## 既設ダムの配置状況

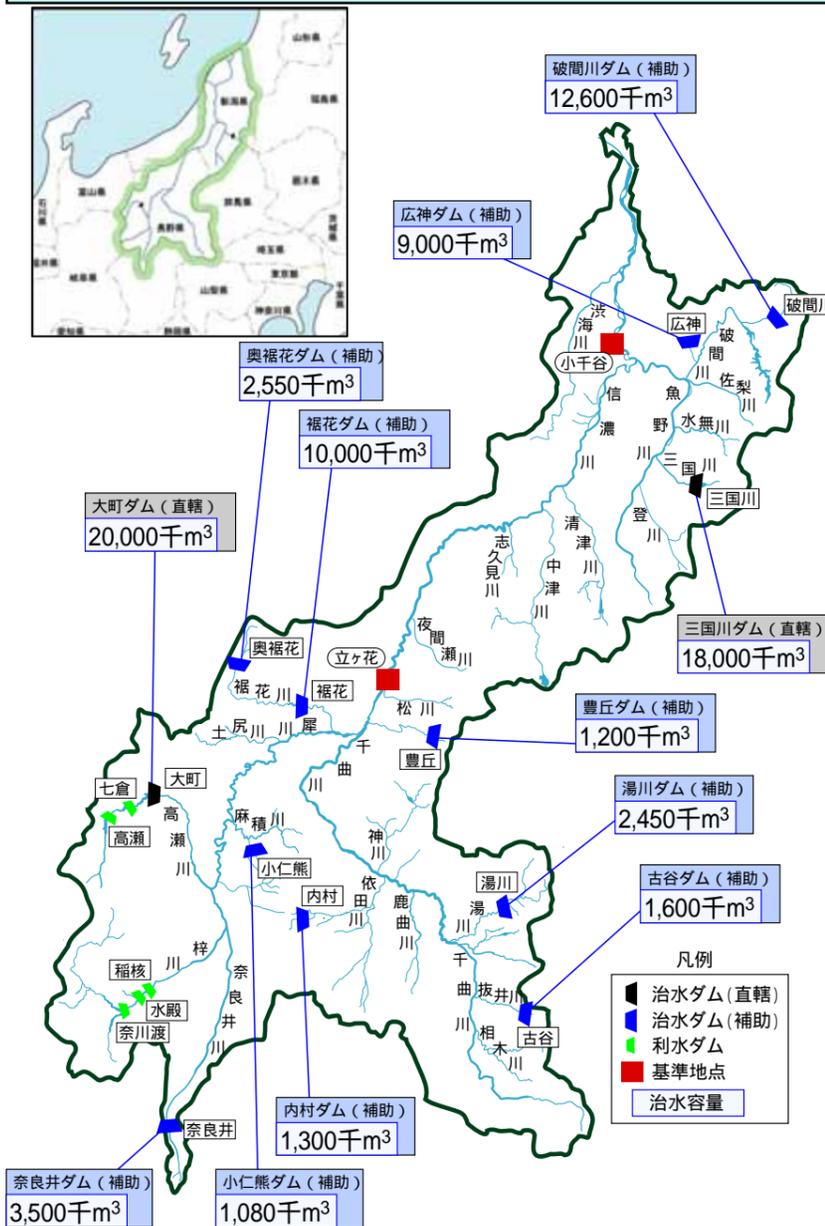
上流における2,500m<sup>3</sup>/sの洪水調節と中流における2,500m<sup>3</sup>/s洪水調節はどのような関係か。上流で洪水調節を行えば中流では不要か。上流でできなければ中流にも影響が及ぶか。

中流部に洪水をもたらす降雨は、上流部を中心に大雨が降る場合（千曲型）と中流部を中心に大雨が降る場合（魚沼型）の2パターンがあり、それぞれのパターンに対応するためには上流部・中流部における洪水調節が必要  
河道で処理できない流量への対応については、気象予測や情報技術の進展等を踏まえた、より効率的な洪水調節を行うなど、関係機関と調整しながら既存施設の有効活用を図るとともに、新たな洪水調節施設を整備する

上流部、中流部の基準点での河道で処理できない流量は、同じ値の2,500m<sup>3</sup>/s  
中流部に洪水をもたらす降雨は、千曲川流域（立ヶ花基準地点上流域）で大雨が降る場合と信濃川・魚野川流域（立ヶ花基準地点下流域）で大雨が降る場合の2パターン  
それぞれの降雨パターンに対応し上流部・中流部において洪水調節を行わなければ計画高水流量以下に調節できない

立ヶ花基準地点上流には治水ダム12基、利水ダム14基が存在  
小千谷基準地点上流（立ヶ花基準地点下流）には治水ダム3基、利水ダム15基が存在

< 流下能力図 計画高水流量流下時 >

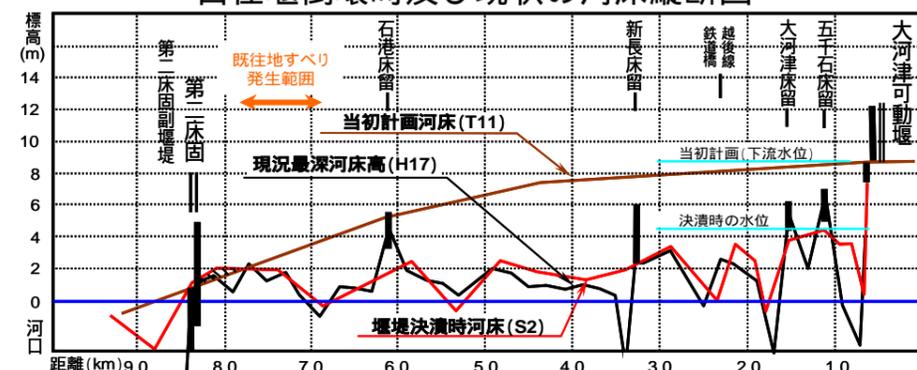
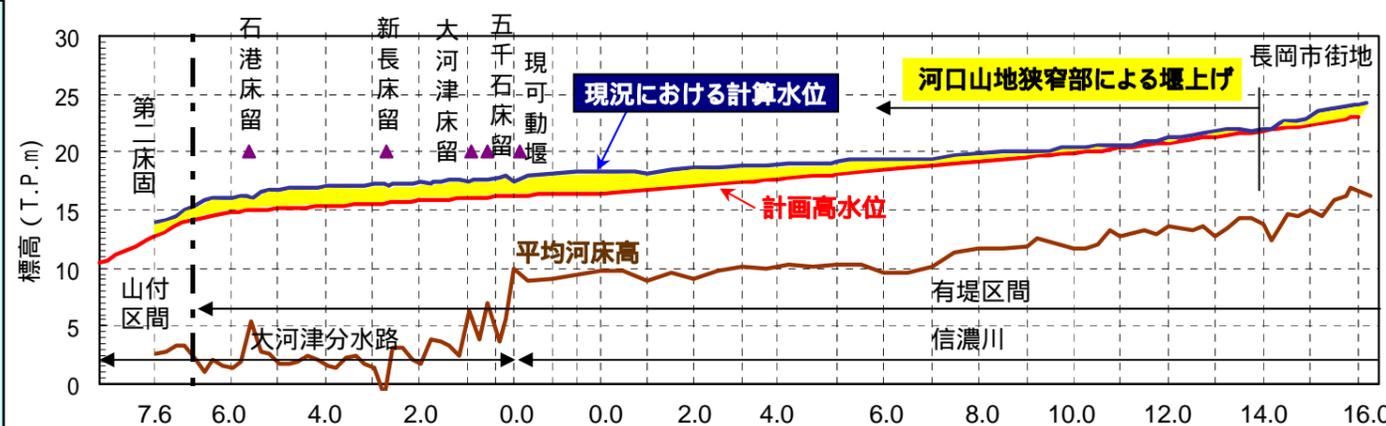
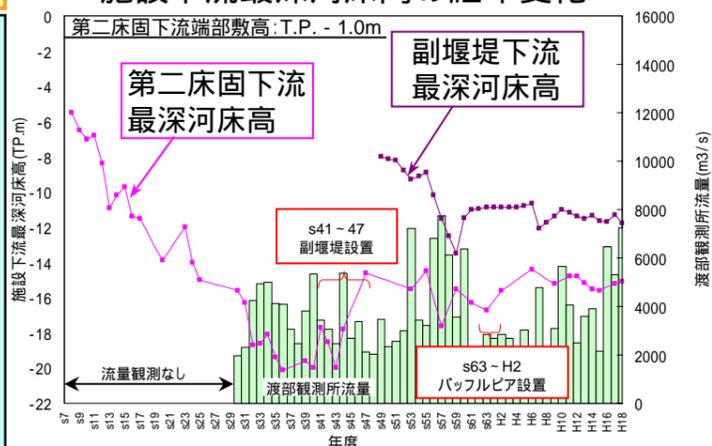
大河津分水路は流下能力が不足している。さらに第二床固が非常に厳しい状況におかれている。中流域が本当に危険な状態となったときの危機管理をどう考えているか

大河津分水路は約50kmの河川を約10kmにショートカットしており、さらに下流に向かうに従い漏斗状に川幅が狭まっているため、分水路区間で河床維持対策がとられていなかった分水路開削直後に自在堰の倒壊に見舞われたことから、昭和2年に「信濃川補修工事」にて第二床固などの河床維持対策がとられた  
大河津分水路の危機管理上の課題としては、河口部の堰上げによる河口部上流の流下能力不足、構造物の老朽化に因する倒壊による被害への対応が挙げられる  
危機管理上の対応として、大河津分水路の拡幅、老朽化施設の改築、及び堤防質的強化による抜本的な整備が必要なほか、計画規模を上回る洪水、整備途上段階での施設能力以上の洪水が発生し氾濫した場合及び、施設の倒壊などが発生した場合等においても被害をできるだけ軽減できるよう、各種対策の実施に努める

大河津分水路は下流に向かうに従い漏斗状に川幅が狭まり、河口山地部で狭窄しているため、堰上げにて上流の流下能力不足の要因となっている狭窄区間による堰上げの影響は大河津分水路区間に留まらず、長岡市街地付近にまで影響が及ぶ

分派施設である大河津洗堰、可動堰については改築を実施（又は実施中）第二床固は、約5mの落差により下流河床が洗掘されており、現在の最深河床高は約T.P.-15m。さらに、設置後70年以上経過しているため、安全性の低下が懸念される

流量データによる確率からの検討

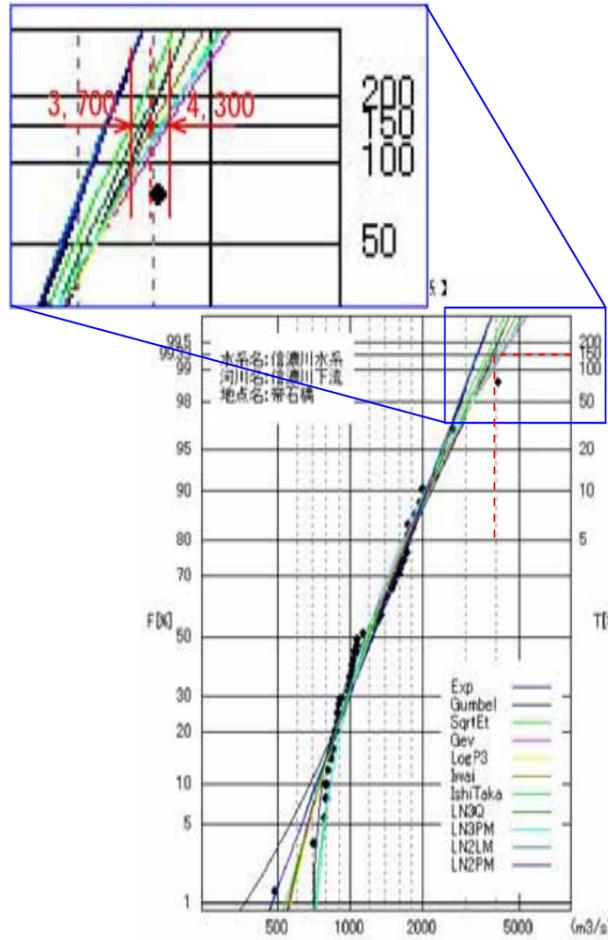
信濃川下流部における2日雨量はどのように決まったのか。帝石橋地点上流の流域面積が1,260km<sup>2</sup>で2日雨量は妥当か  
平成16年7月洪水では流域平均雨量が約300mmに対し4,080m<sup>3</sup>/s、計画の対象降雨量の270mmに対し4,200m<sup>3</sup>/sは妥当か

昭和36年～平成18年(46年間)の流量データを用いた流量確率からの検討  
帝石橋地点における1/150規模の流量は、3,700～4,300m<sup>3</sup>/sと推定

## 河道への影響

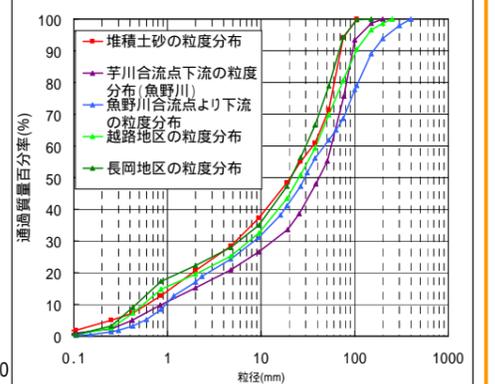
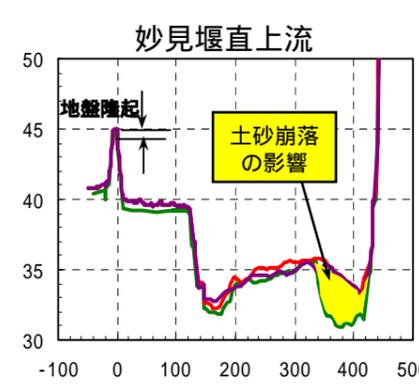
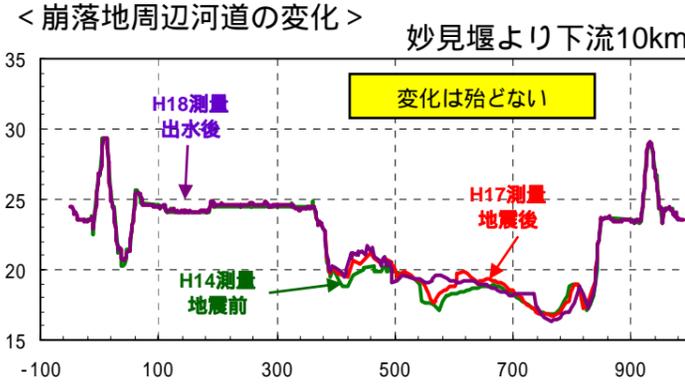
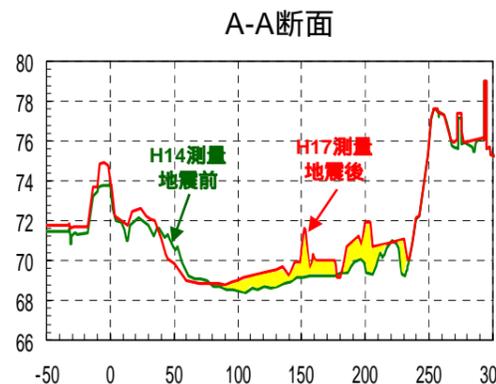
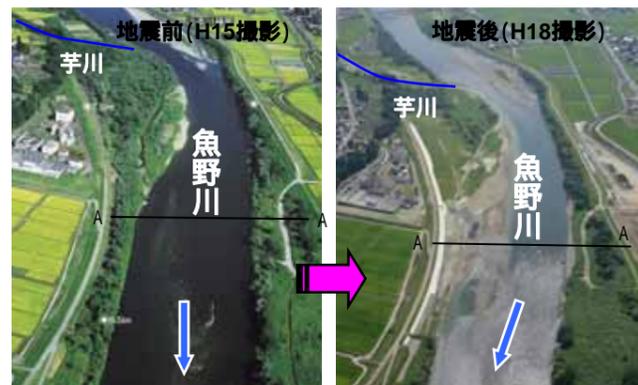
中越地震により発生した崩壊による河道への影響は

芋川合流点付近では地震前後で明らかな河道内の堆積が見られる一方、大規模な土砂崩落現場直下の妙見堰湛水区間を除き、河道内の顕著な変化は見られない  
大規模な崩壊に伴う流出土砂は近傍の河床材料より細かく、下流への流送により河床形状に影響を及ぼす可能性があることから長期的なモニタリングが必要

#### 信濃川の河川水温の日間変動

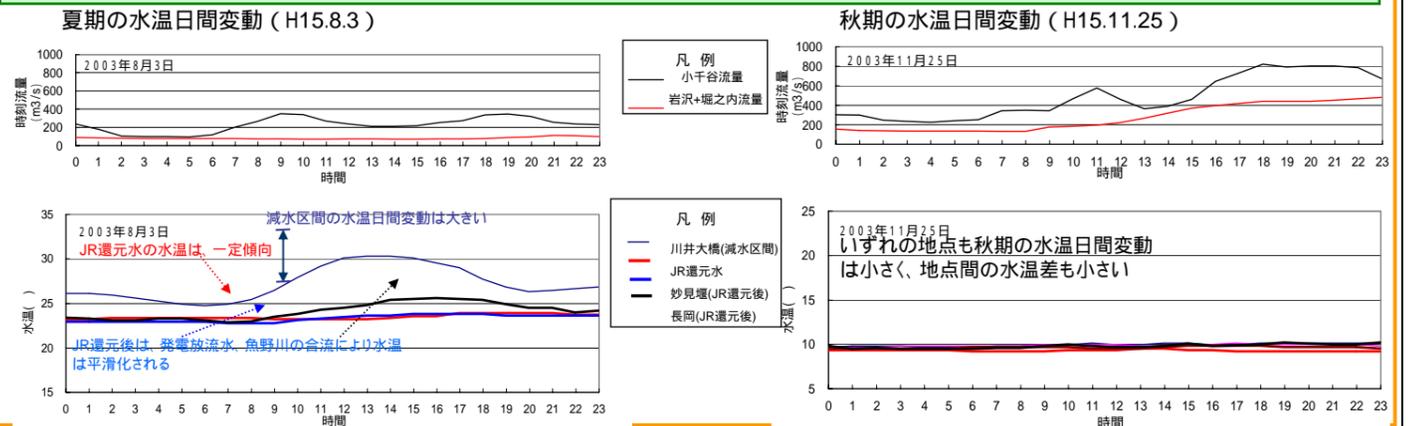
中流における発電取水や貯留水の影響により小千谷周辺の水温がかなり日周変動している。生態系を含めて実態がどうか教えていただきたい

- ・発電用水は管路送水され、調整池で貯留されることから、減水区間に比べて水温が大きく上昇することがなく、妙見堰において逆調整される等複雑な過程を経て、日間変動が平滑化される傾向にある
- ・自然流況に比べ水温の日間変動が小千谷下流で小さくなる傾向は、日射等の影響の多い夏期に顕著である
- ・秋期は、いずれの地点も水温の日間変動はほとんどなく、地点間の水温差も小さい

## 年最大積雪深の経年変化

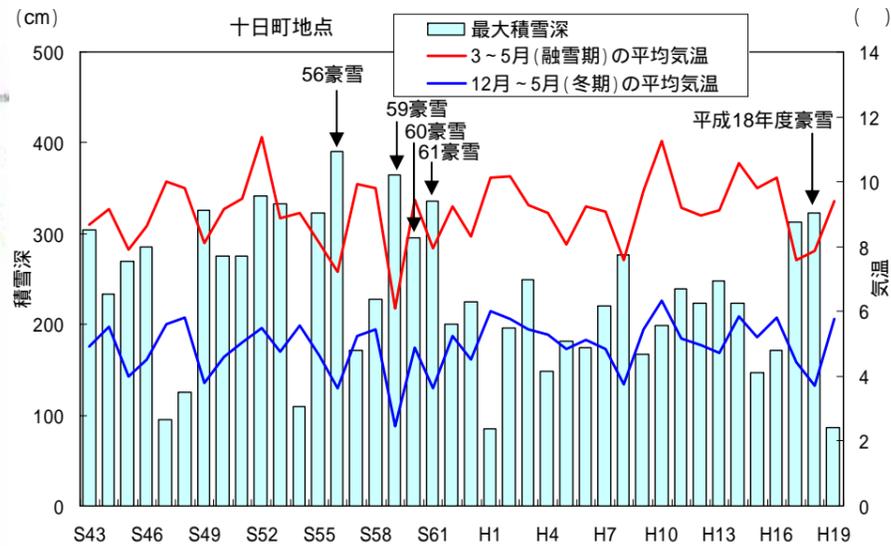
積雪深と融雪時期はどの程度変化してきているか。

十日町地点において、最大積雪深は長期的にみて顕著な変化はみられない  
融雪時期(3~5月)や冬期(12月~5月)の平均気温に大きな変化はない

## アユが餌を取る石の粒径

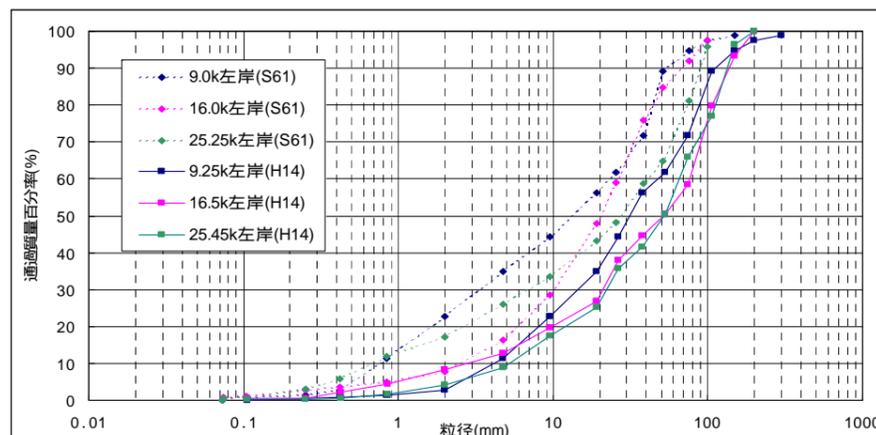
魚野川の50%粒径は40mm程度だがアユが餌を取るような大粒径の石が存在するのか

魚野川や信濃川本川の実績では、概ね粒径100mm以上の石にアユのはみ跡を確認  
藻類が付きやすい早瀬の浮き石が良好な餌場となる

大河津分水路・信濃川下流部概要図

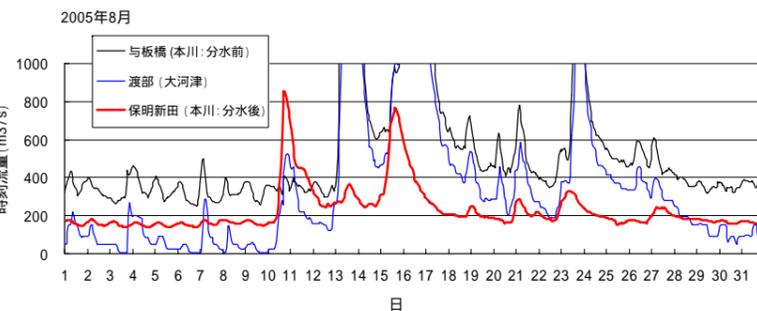
大河津分水路の分派比・放流量は治水上の視点のみで決められているのか、生物や環境に配慮して決められているのか

流量が少ない時  
分水路へ3.5m<sup>3</sup>/s放流し、残りを信濃川下流部へ洗堰から放流  
(例：右図8月6日等)  
平常時（上流から約273.5m<sup>3</sup>/s以上）  
信濃川下流部へ洗堰から270m<sup>3</sup>/s放流  
洪水時  
信濃川下流が洪水の時は洗堰を全閉し、洗堰放流量は0m<sup>3</sup>/s、可動堰を全開し、全量大河津分水路へ放流

分派量の3.5m<sup>3</sup>/sは魚道の構造による必要流量で、分水路内での富栄養化を防止するための必要流量からも検証した流量

## 汚水処理人口普及率(施設別):平成18年度末

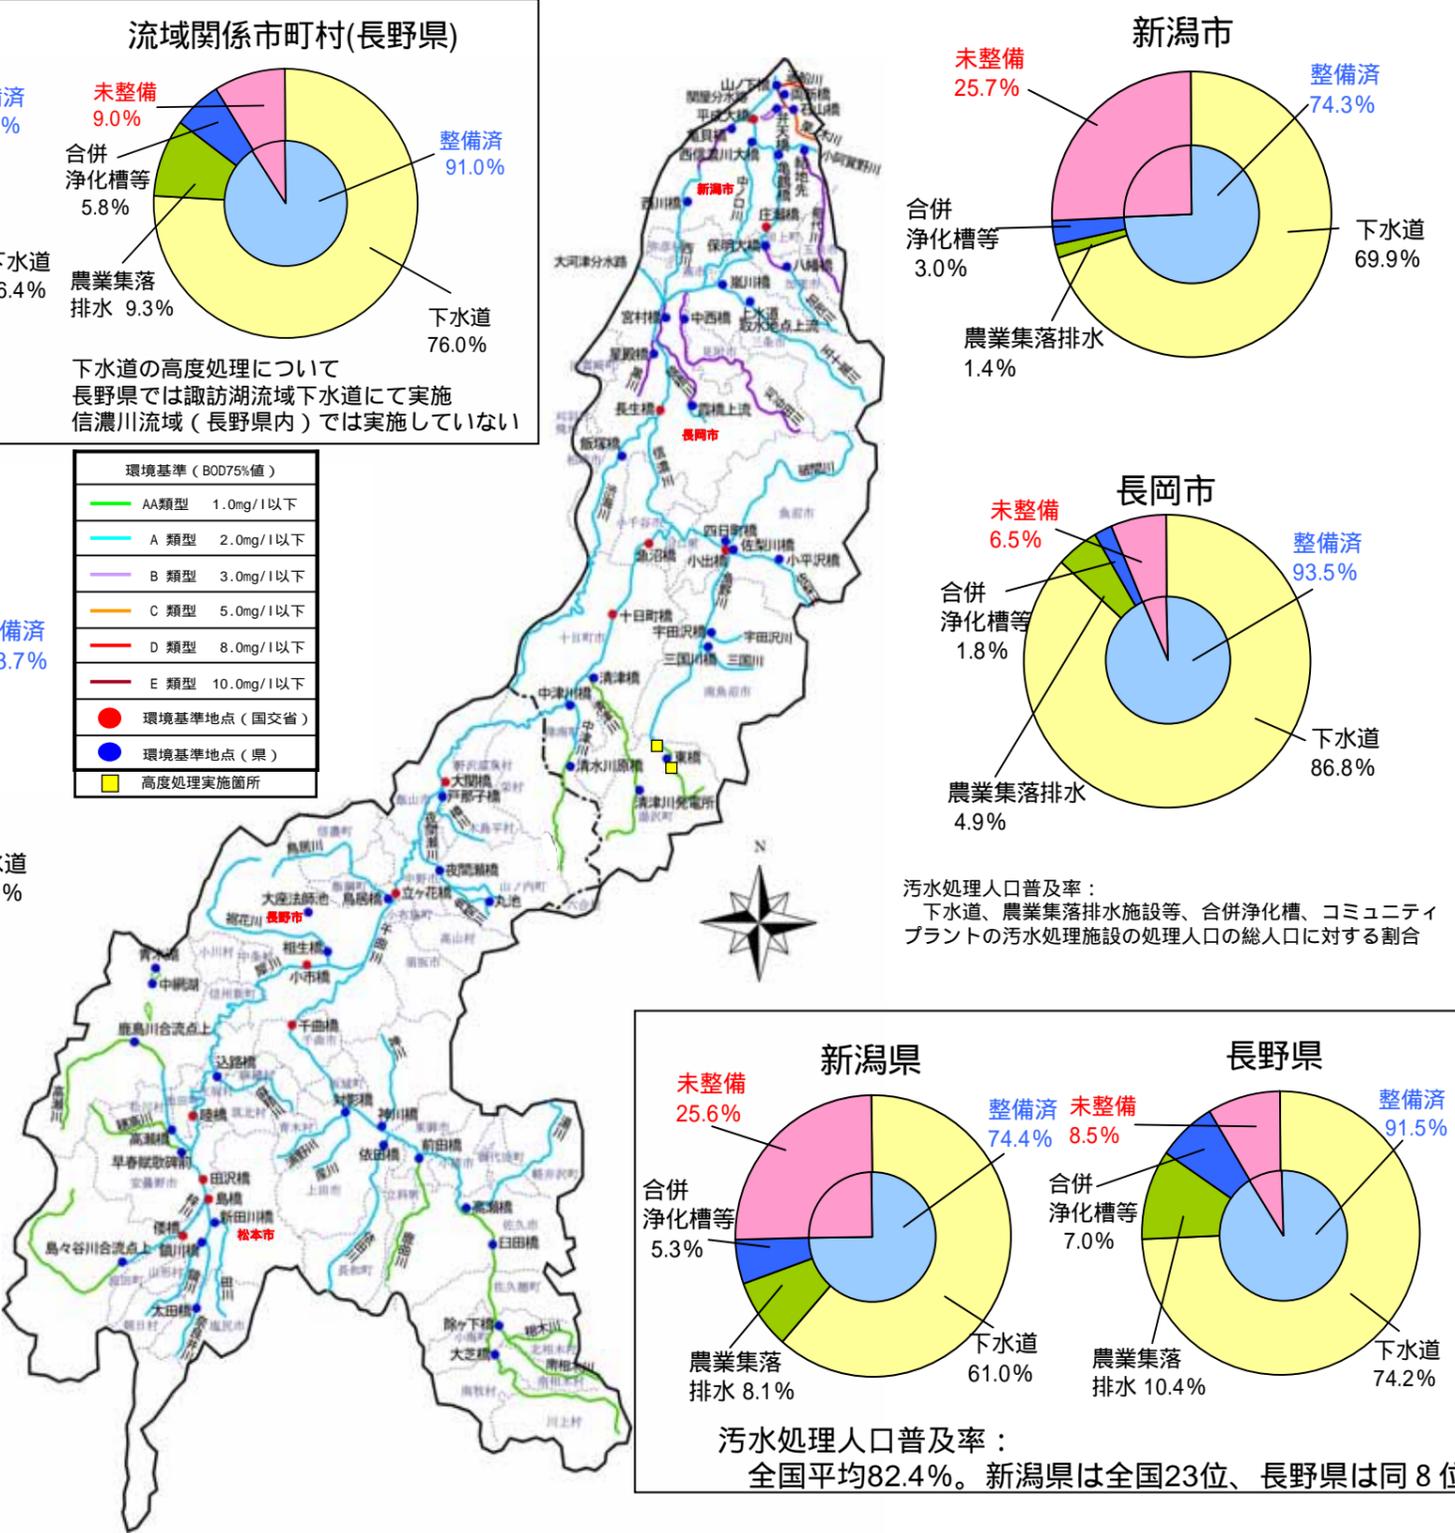
汚水処理人口普及率における施設別の内訳を教えてください。  
下水道における高度処理の状況を教えてください。

汚水処理人口普及率における施設別の内訳は、「下水道」が大半を占めている  
下水道における高度処理については、新潟県では湯沢町(2箇所)にて、長野県では諏訪湖流域下水道にて実施している

・水質経年変化 [ BOD75%値 ]

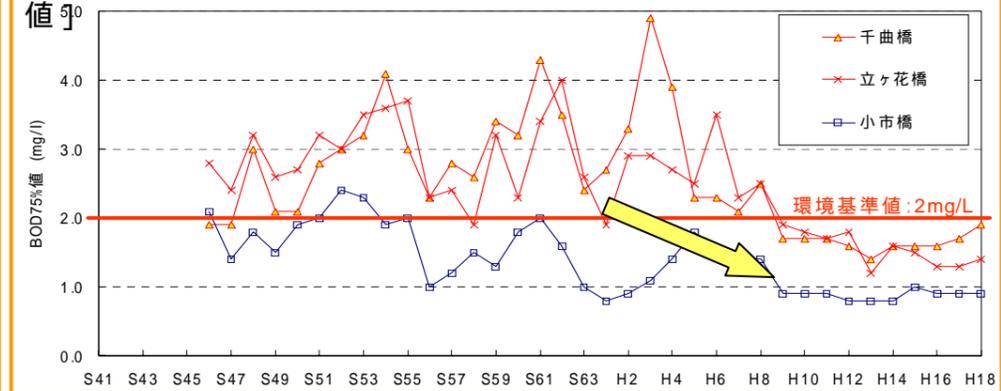
千曲川のBODの改善原因について教えてください

下水道の普及率の向上等とともに、BODは改善傾向
